改善箇所説明図

改善の内容

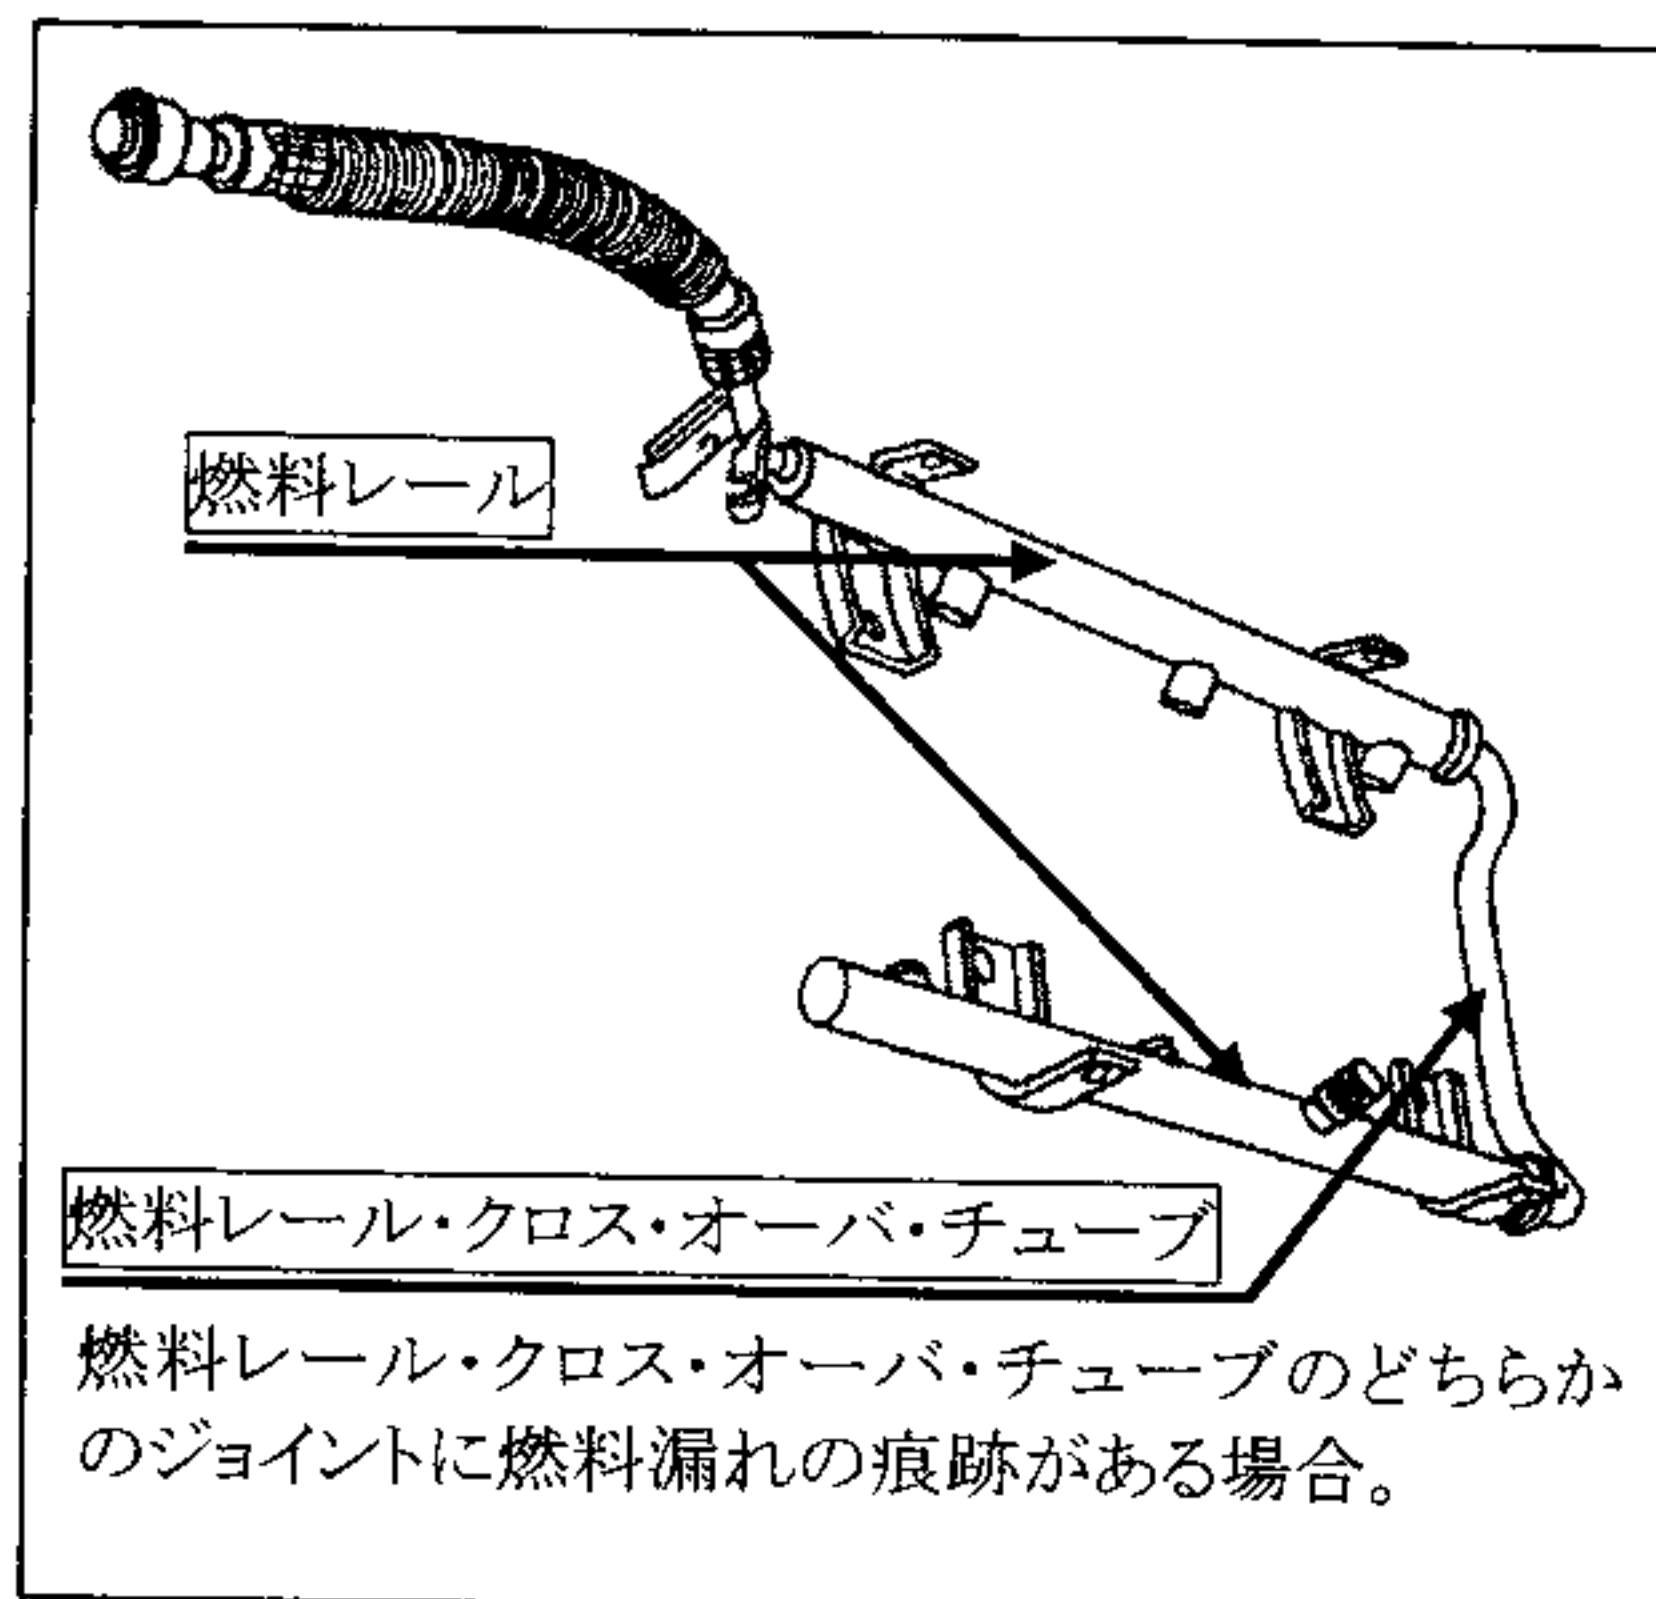
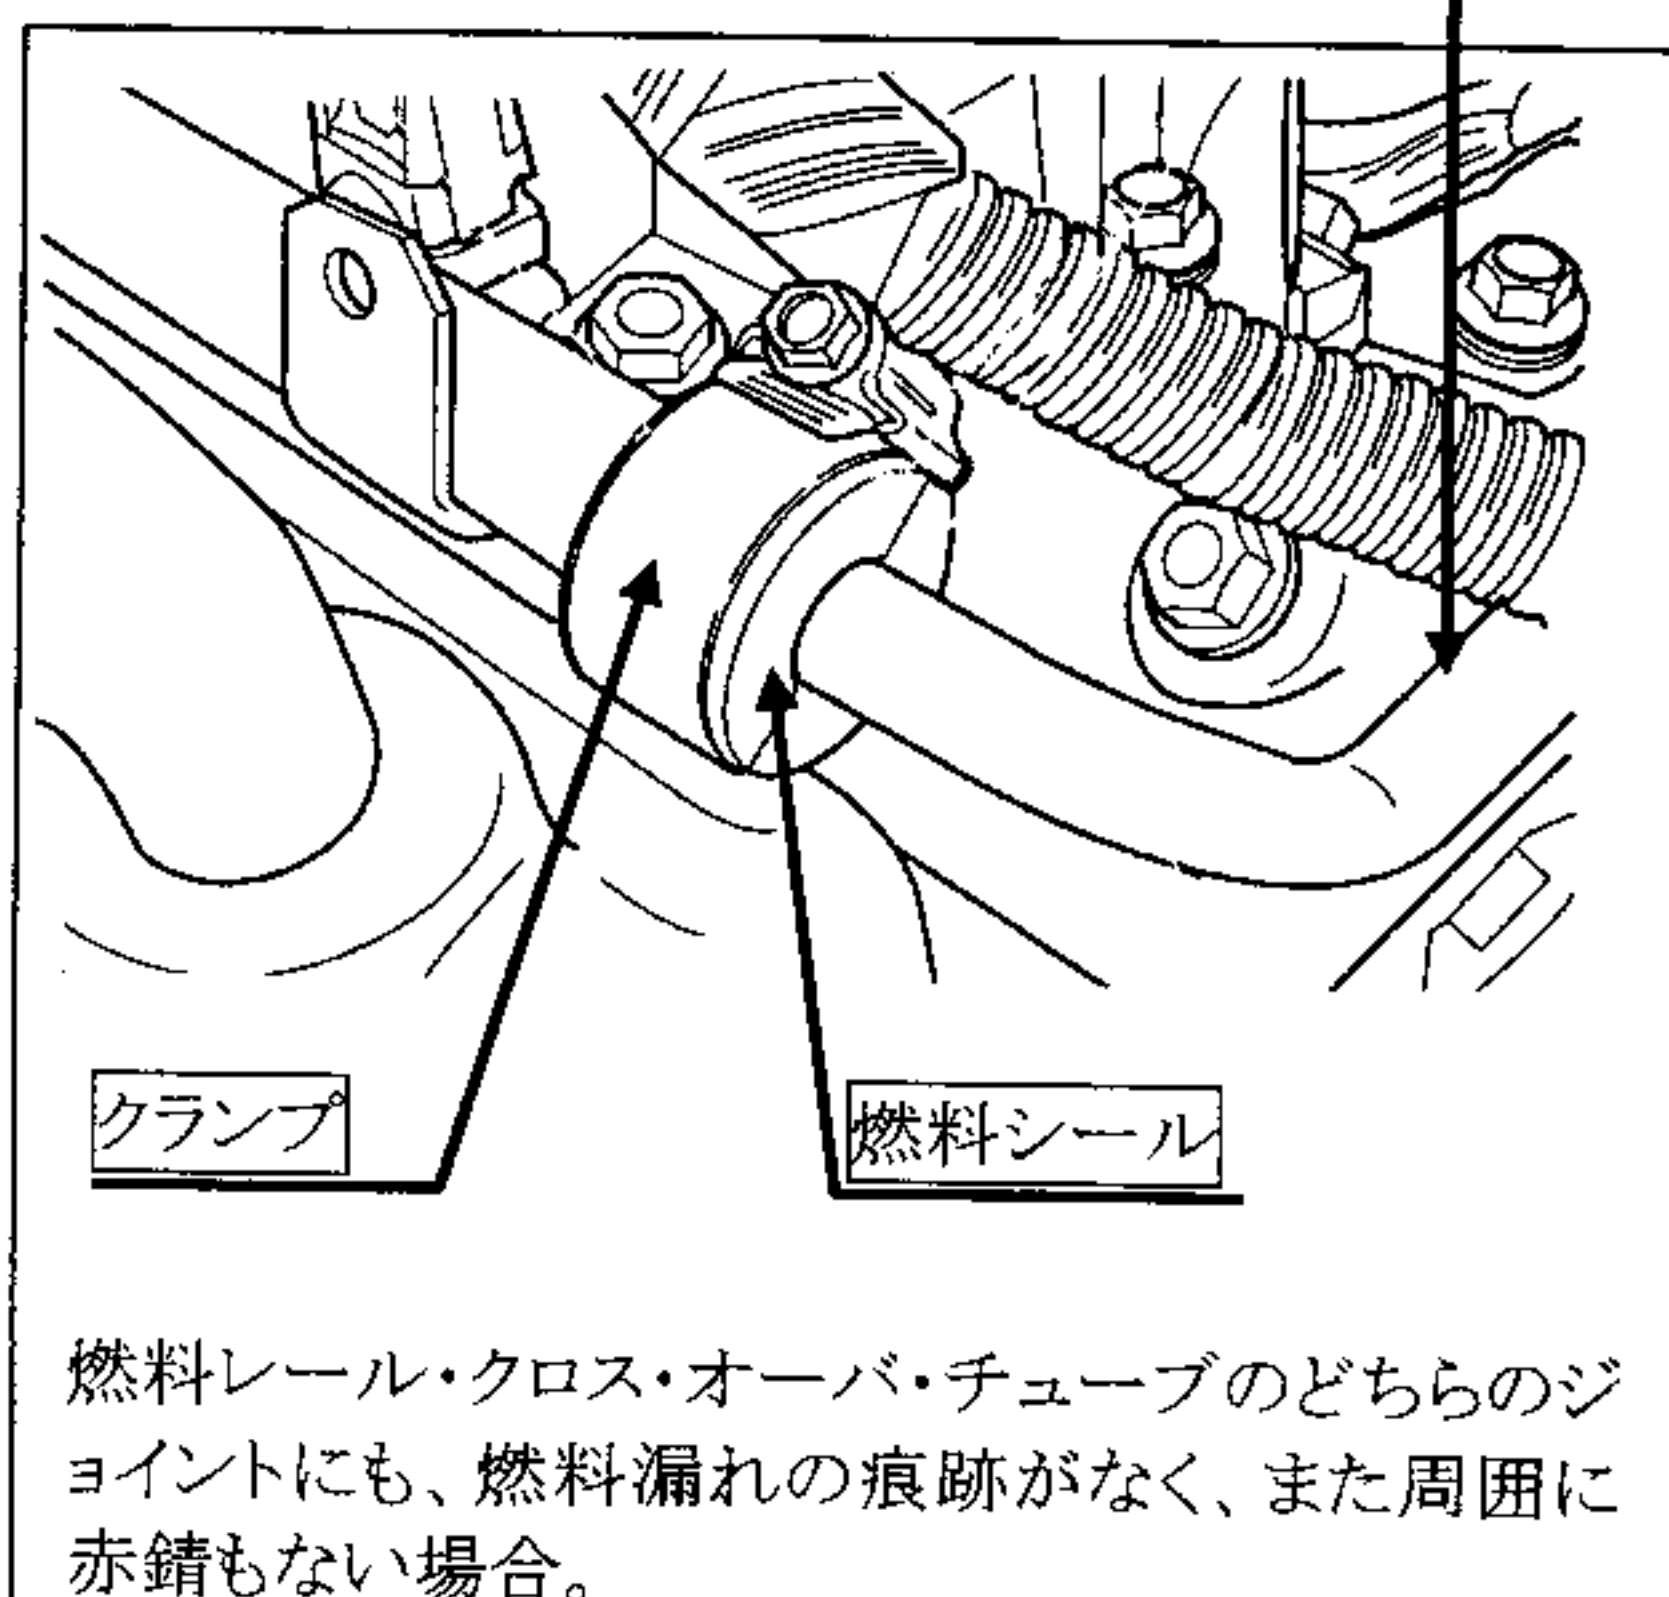
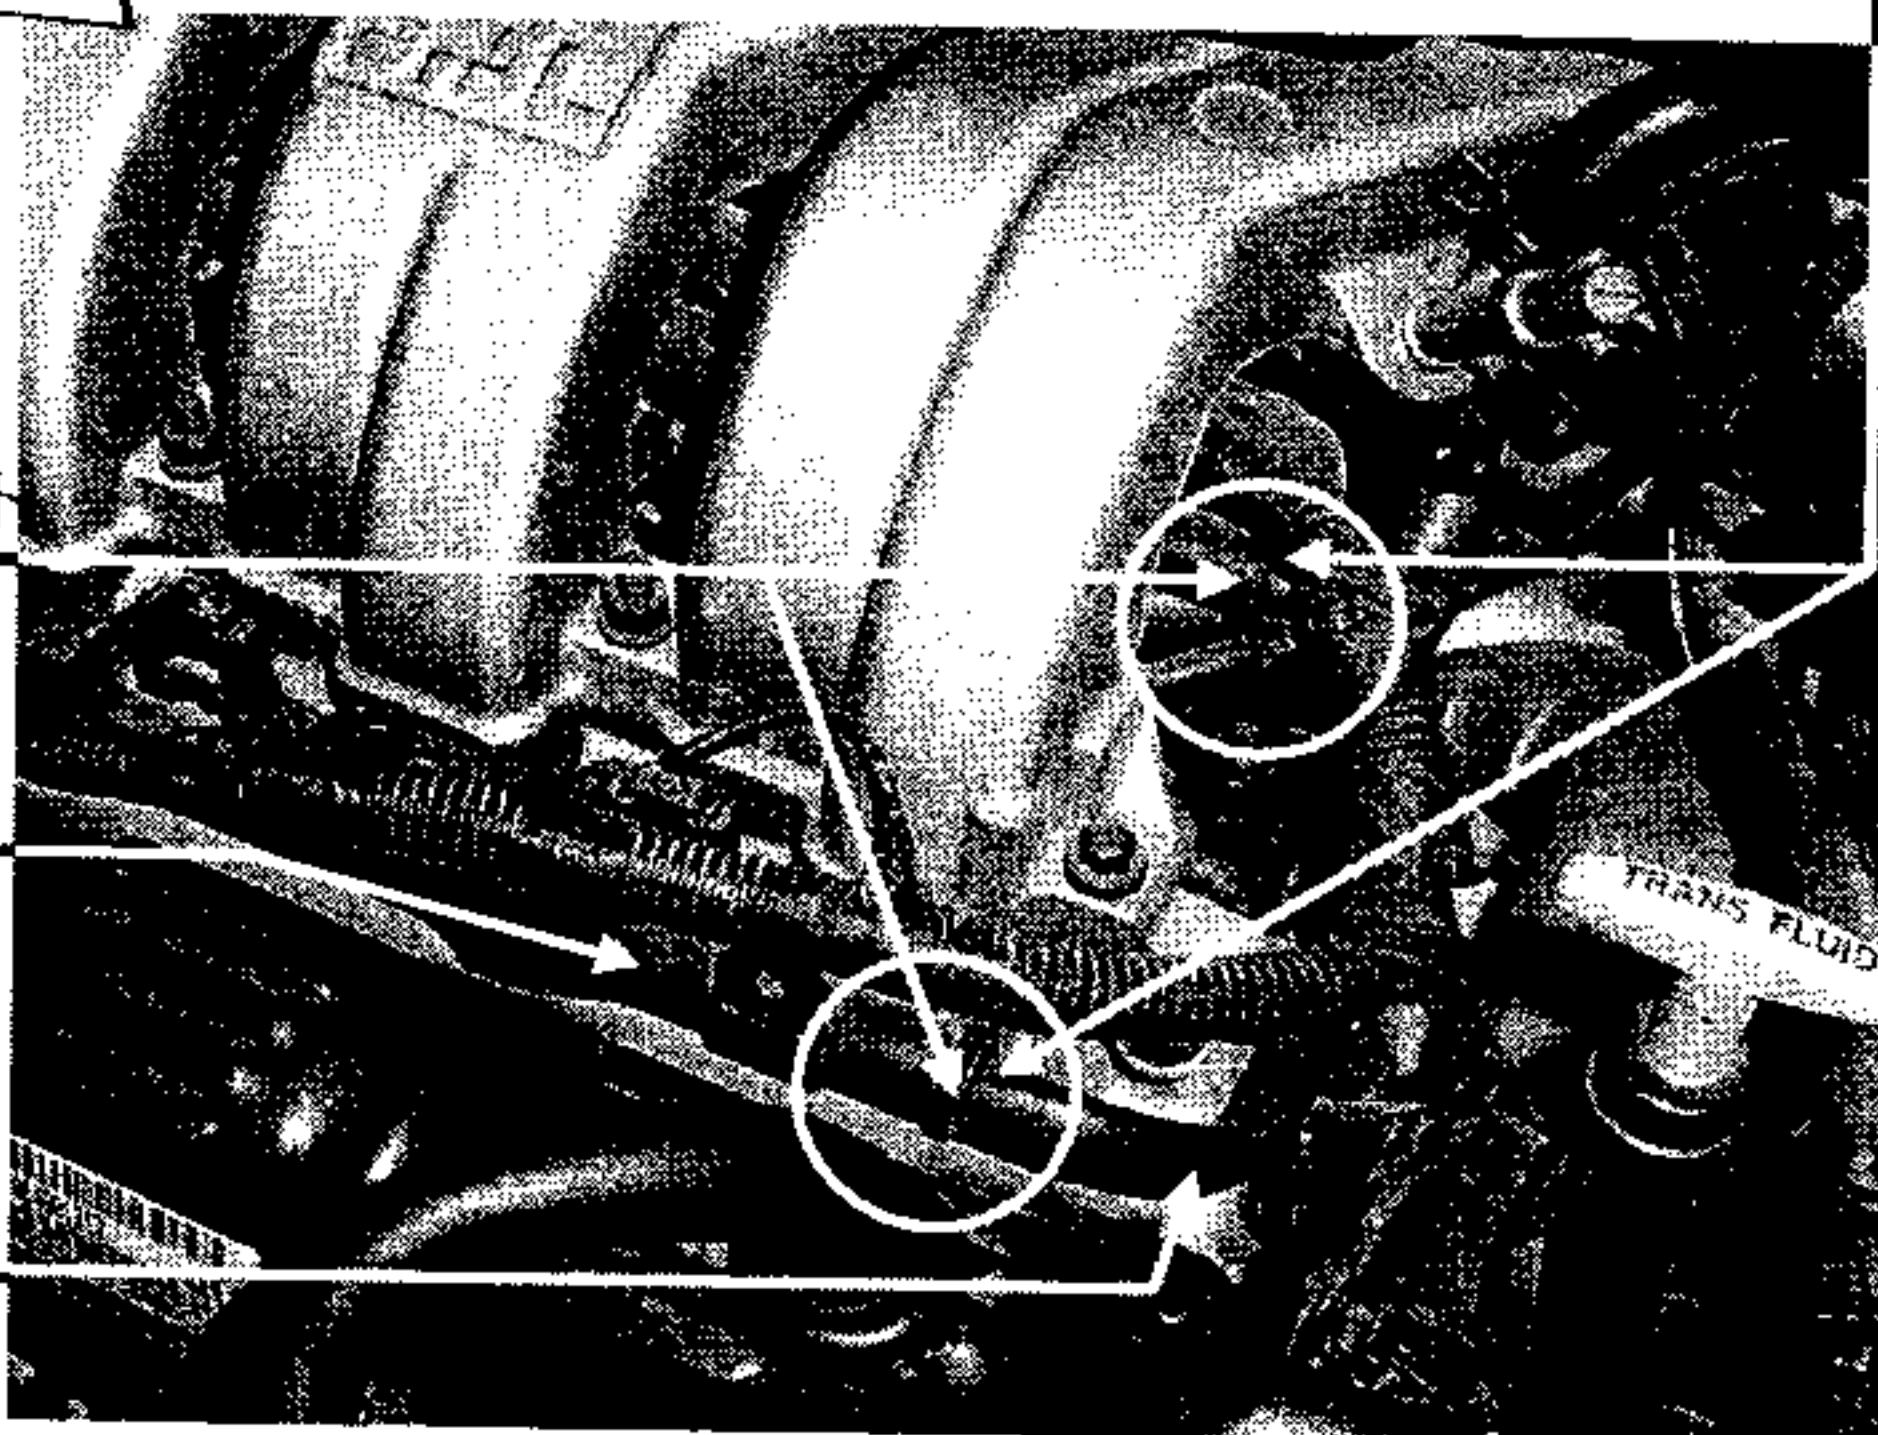
不具合発生箇所

燃料装置において、燃料レール・クロス・オーバ・チューブ(左右の燃料レールを接続するパイプ)接続部のOリングの材質が不適切なため、長期間の原動機からの熱により当該Oリングが劣化することがあり、そのままの状態で使用を続けると、当該Oリング部から燃料漏れが発生し、最悪の場合、火災に至るおそれがある。

注： は追加部品及び交換部品を示す。

全車両、燃料レール・クロス・オーバ・チューブ接続部を点検し、漏れ及び漏れ跡が認められない場合には、燃料レール・クロス・オーバ・チューブの両方の接続部に、外部シールを追加で装着する。また、漏れ及び漏れ跡が認められる場合には、燃料レール一式を対策部品と交換する。
